DODATEK Č. 1
KE SMLOUVĚ O DÍLO
uzavřené dne 22. 7. 2016

Smluvní strany se z důvodu naskytnutých méněprací a víceprací dohodly, v souladu s čl. XI. Smlouvy o dílo č. T-347-00/16 odst. 11.3 (Závěrečná ustanovení), na uzavření tohoto Dodatku č. 1. ke Smlouvě o dílo na realizaci akce „,,VVP Hradiště – Radošov - modernizace kotelný“- realizace“, uzavřené mezi smluvními stranami výše uvedenými dne 22. 7. 2016. Tímto Dodatkem číslo 1 se smlouva mění a doplňuje takto:

OZNÁMENÍ ZMĚNY		OZ č. 1	
Název akce: „VVP Hradiště – Radošov – modernizace kotelny“ - realizace			
Předmět změny: Záměna betonového potrubí TBH Q 50/250 mm za plastové 2 x KG DN 125 mm			
Zhotovitel:	Intermont, Opatrný, s.r.o., 431 15 Vrskmaň 74		
Objednatel:	Armádní Servisní, příspěvková organizace	Datum: 18.8.2016	
Způsob odeslání / předání		poštou ☐	e-mailem ☒
		faxem ☐	osobně ☐
Odkazy:	Popis Část výkresu /1/ D1.1-103 Půdorys venkovních úprav pro zásobníky propanu + legenda 4 Rozšíření vozovky pomocí betonových panelů Fotodokumentace		
Popis stávajícího stavu Stávající příkopové žlaby Projektové řešení Odvodnění pod betonovými panely navrženo betonovou rourou TBH Q 50/250 mm (viz výkresová část PD). Navrhované řešení V p

MĚŘÍTKO:	Č.VÝKRESU:
1:100	D.1.1-103

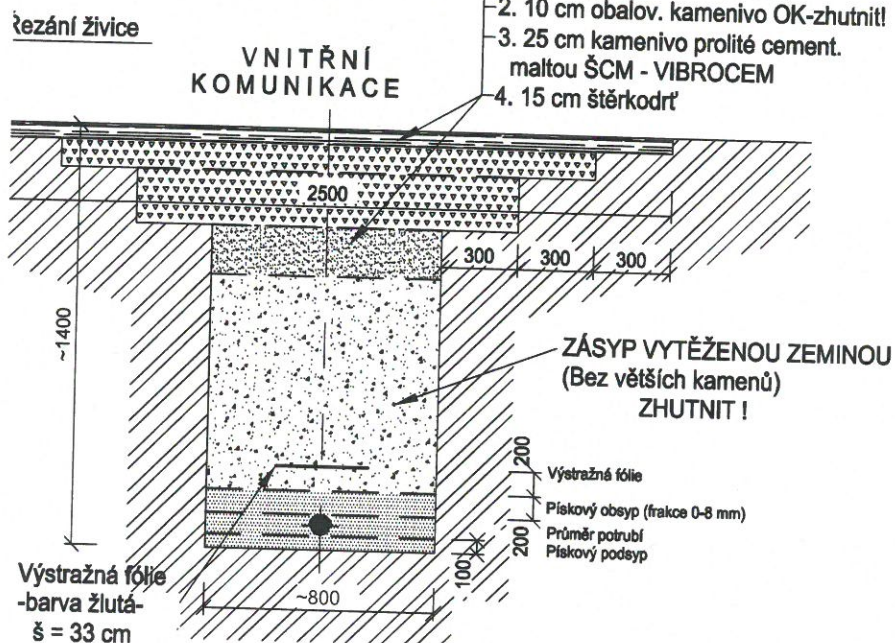
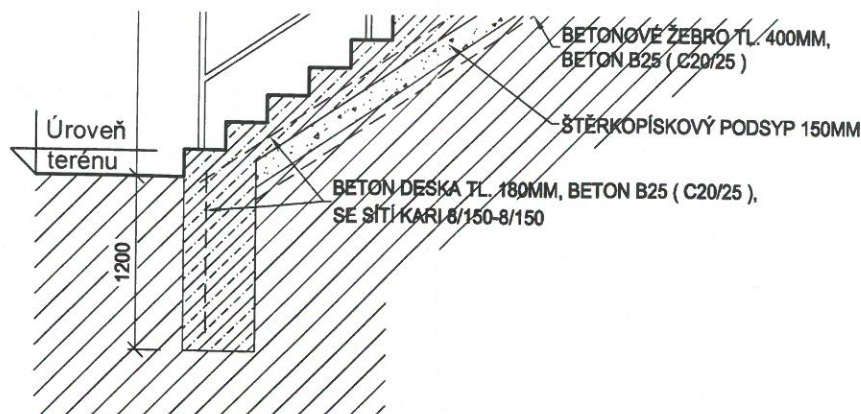
Důvod změny: záměr objednatele ☐ chyba v PD ☐ chyba zhotovitele ☐ vyšší moc ☐ jiné okolnosti ☒			
Oznámení vydává: zhotovitel Zhotovitel doporučuje navrženou změnu a prohlašuje, že nebude mít vliv na dokončení ostatního díla. Důvodem změny je, že stávající výškové poměry neumožňují použít betonové potrubí DN 250. Po konzultaci s projektantem a autorským dozorem navrženo použití 2 x potrubí KG DN 125 mm. Jméno: Jan Musil			
		 Intermont, Opatrný, s.r.o.

AD projektanta souhlasí s navrženým řešením; toto řešení nebude mít vliv na funkčnost – množství průtoku srážkových vod.

TDS souhlasí s navrženým řešením.

Objednatel nemá námitek proti navrženému řešení a souhlasí s ním. Finanční napravení bude součástí změnového listu č.1.

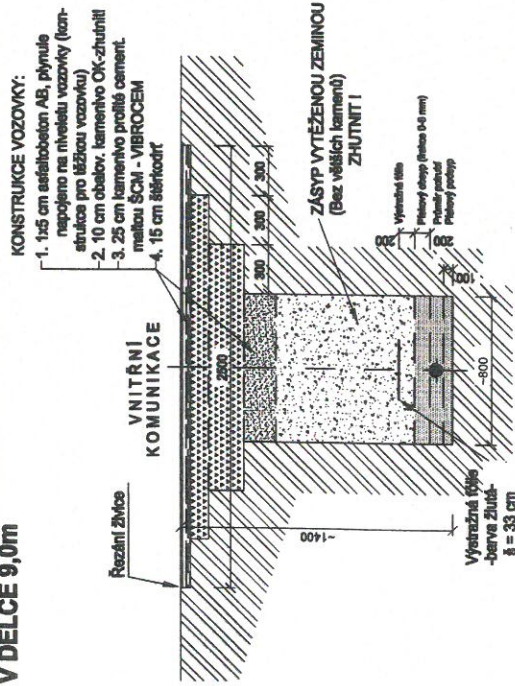
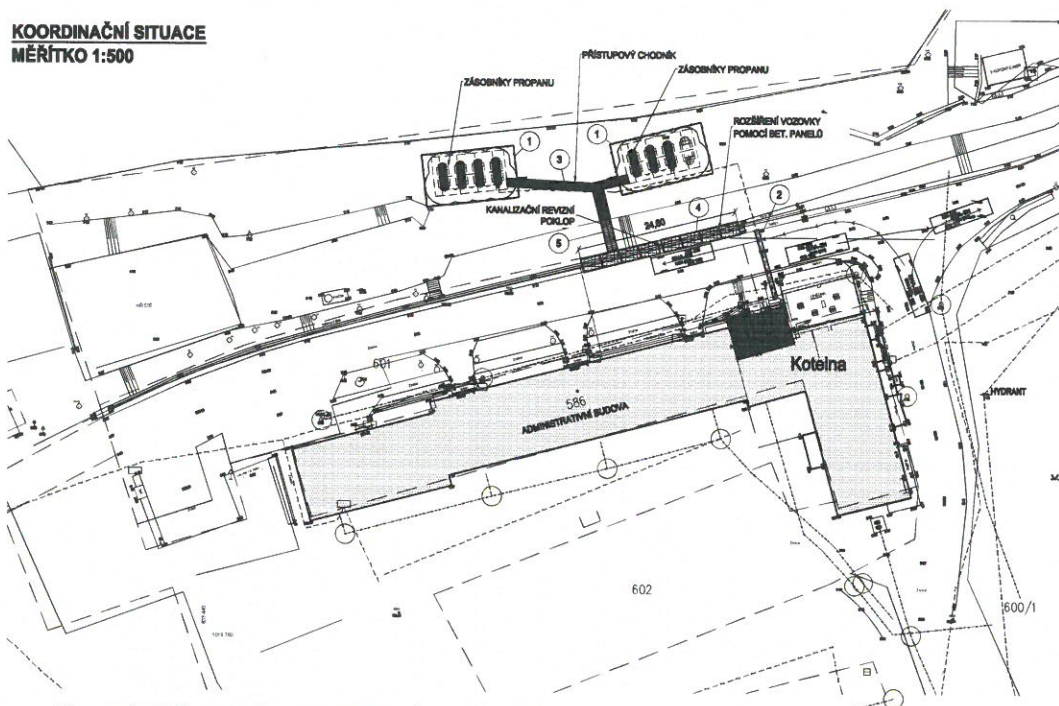
ZMĚNOVÝ LIST		ZL č. 1	
Název akce: „VVP Hradiště – Radošov – modernizace kotelny“ - realizace			
Předmět změny: Záměna betonového potrubí DN 250 mm za 2 x KG 125 mm			
Zhotovitel:	Intermont, Opatrný, s.r.o., 431 15 Vrsckmaň 74		
Objednatel:	Armádní Servisní, příspěvková organizace	Datum: 22.9.2016	
Způsob odeslání / předání		poštou ☐	e-mailem ☒ faxem ☐ osobně ☐
Odkazy na specifikaci: na rozpočtové podklady:	Oznámení změny č. 1 vč. příloh		
	Výkres D_1_1b 002b-Stavební část AHNM		
	Finanční narovnání		
	Fotodokumentace		
<u>Popis stávajícího stavu</u>			
Stávající příkopové žlaby			
<u>Projektové řešení</u>			
Odvodnění pod betonovými panely navrženo betonovou rourou TBH Q 50/250 mm (viz výkresová část /1/ a /2/).			
<u>Navrhované řešení</u>			
V průběhu realizace bylo zjištěno, že stávající výškové poměry neumožňují použít betonové potrubí DN 250. Po konzultaci s projektantem a autorským dozorem navrženo použití 2 x potrubí KG DN 125 mm.

- BETONOVÉ PANELY O ROZMĚRECH 3000x2000x125mm PRO PŘEKRYTÍ STĚNÁČKOVÉHO ODVODNĚVACÍHO ŽLABU - POČET PANELŮ - 8 KS
- STĚNÁČKOVÝ PODSTUP PRO PANELY KAMENNÝ DRTÍ
- Plastové potrubí 2 x KG DN 125 mm
- DL = 24,60m
- VE STŘEDOVÉ ČÁSTI BUDE NA ODVODNĚVACÍ TROUBY OSAZEN REVIZNÍ KANALIZAČNÍ POKLOP ČTYRCHOBÝHO PROFILU. POKLOP VČETNĚ OSAZOVACÍHO RÁMEČKU 400x400 mm, POKLOP BUDE OBEŤOVÁN, VÝNECHNÍ PROSTORU MEZI PANELY PRO POKLOP MIN 600mm

Číslo výkresu: 501516-4-A2

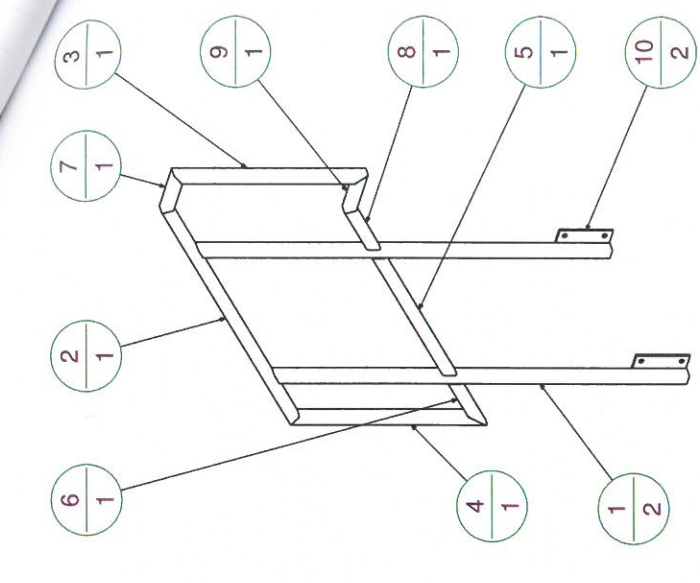
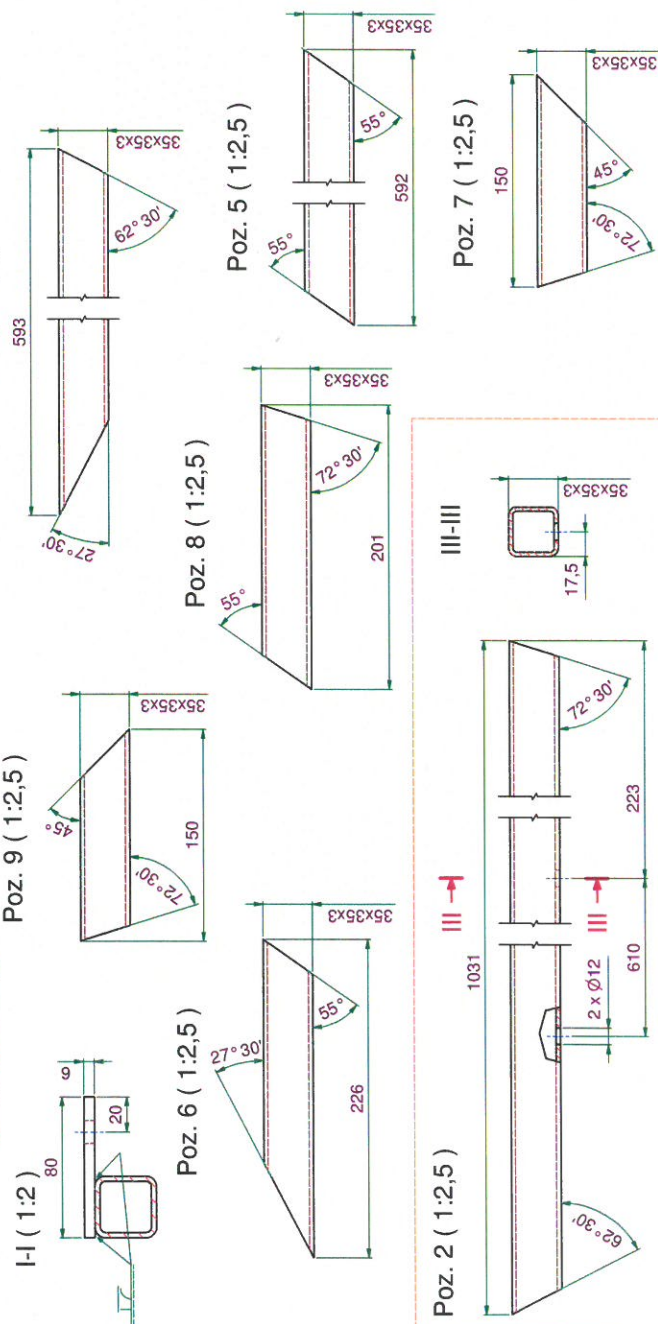
Vyrobít a dodat konstrukci bezúdržbového schodiště (pozinkované pororošty), které zajistí bezpečný přístup k HUP pro odečty, opravy, výměny apod.. Schodnice kotvit ke stávající zdi a podlaze.

Návrh schodiště viz výkres 501516-1-A2.

Zhotovitel doporučuje navrženou změnu a prohlašuje, že nebude mít vliv na dokončení ostatního díla. Důvodem změny je, že schody nebyly součástí projektové dokumentace a ani realizace. Objednatel tyto schody požaduje doplnit.

TDS souhlasí s požadavkem investora doplnit schodiště pro bezpečný přístup k HUPu, kdy zejména v zimním období a vzhledem k lokalitě (vyšší nadmořská výška), by nemusel být přístup bezpečný.

Objednatel v rámci bezpečnosti při případné manipulaci v HUP požaduje toto schodiště doplnit; jedná se o práce nad rámec původního rozsahu díla, ale v zájmu BOZP.

V projektové dokumentaci nebyl řešen trvalý přístup k HUP pomocí schodiště z důvodu automatických odečtů z plynoměru přímo do rozvaděče MaR umístěného v zázemí kotelny.

MĚŘÍTKO:	Č.VÝKRESU:
	D.1.1-302

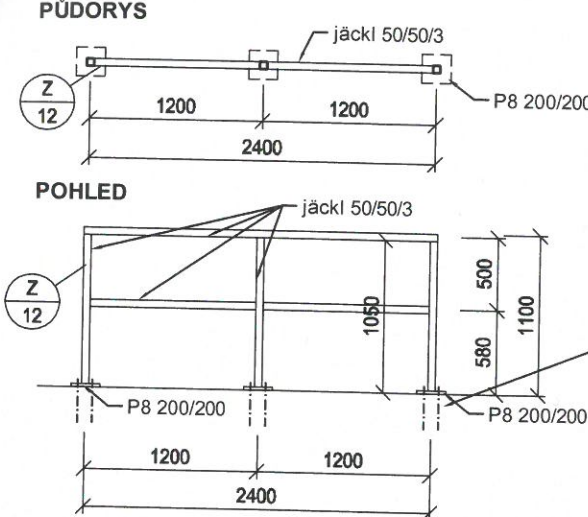
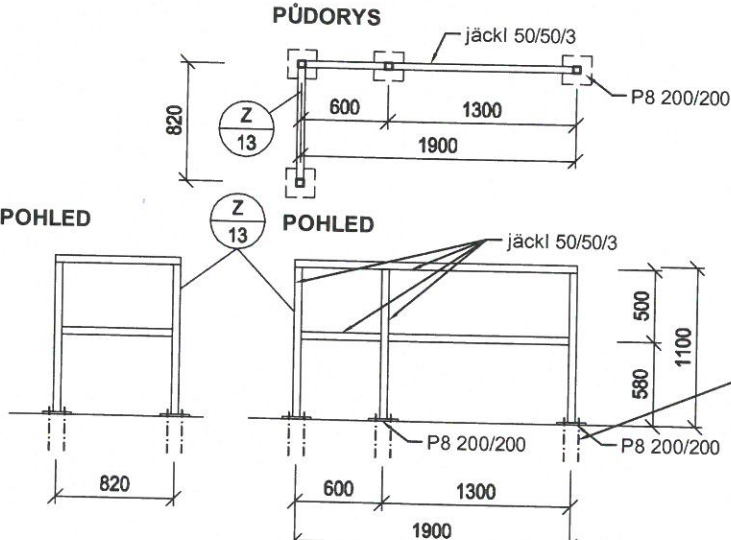
Na základě prohlídky MO OSD byl vznesen požadavek na doplnění zábradlí (ochrana proti pádu z výšky) nad prostorem bývalé uhelny, kde je výškový rozdíl až 1,5 m. Jedná se o zábradlí v okolí HUP a u silnice. Část nahradí původní dožilé a vyviklané zábradlí /=část AHNM/ a část ohraničí nově vybudovaný přístup k HUPu vč. přístupového schodiště /= část AS-PO/. Zábradlí bude žárově pozinkované a tudíž bezúdržbové.

Zhotovitel navrhne profily a velikost zábradlí /viz výkres/, zajistí výrobu a montáž. Souhlasí s navrženou změnou a prohlašuje, že tato vícepráce nebude mít vliv na termínové dokončení ostatního díla.

V projektové dokumentaci nebylo řešeno provedení zábradlí nad původní uhelnou, protože původní záměr využití tohoto prostoru nebyl součástí řešení. AD souhlasí s navrženou změnou.

SCHÉMA	POPIS	POČET			
		1 PP	1 NP	2 NP	Σ
Z 12  PŮDORYS POHLED jáckl 50/50/3 P8 200/200 4x chemická kotva +tmel + kotevní materiál. Kotvy dle technologických pokynů výrobce Vnější zábradlí trubkové na rampě, z ocelových žárově pozinkovaných trubek. Kotvení do stávající ŽB. konstrukce. Výpis materiálu: tr.jäckly Ø 50/50/3 4,383kg/m x 2,450 x 1 = 10,738 kg tr.jäckly Ø 50/50/3 4,383kg/m x 1,150 x 2 = 10,080 kg tr.jäckly Ø 50/50/3 4,383kg/m x 1,030 x 3 = 13,543 kg tyč 200/200/8 1,26 kg/m * 0,2 x 3 = 0,756 kg Hmotnost celkem 35,117 kg + kotevní materiál počet chemická kotva 4x3=12ks	počet sestav - KS	2		2	
Z 13  PŮDORYS POHLED jáckl 50/50/3 P8 200/200 4x chemická kotva +tmel + kotevní materiál. Kotvy dle technologických pokynů výrobce Vnější zábradlí trubkové na rampě, z ocelových žárově pozinkovaných trubek. Kotvení do stávající ŽB. konstrukce. Výpis materiálu: tr.jäckly Ø 50/50/3 4,383kg/m x (1,950+0,87) x 1 = 12,360 kg tr.jäckly Ø 50/50/3 4,383kg/m x (1,250+0,55+0,77) x 1 = 11,264 kg tr.jäckly Ø 50/50/3 4,383kg/m x 1,030 x 4 = 18,058 kg tyč 200/200/8 1,26 kg/m * 0,2 x 4 = 1,008 kg Hmotnost celkem 42,686 kg + kotevní materiál počet chemická kotva 4x4=16ks	počet sestav - KS	1		1
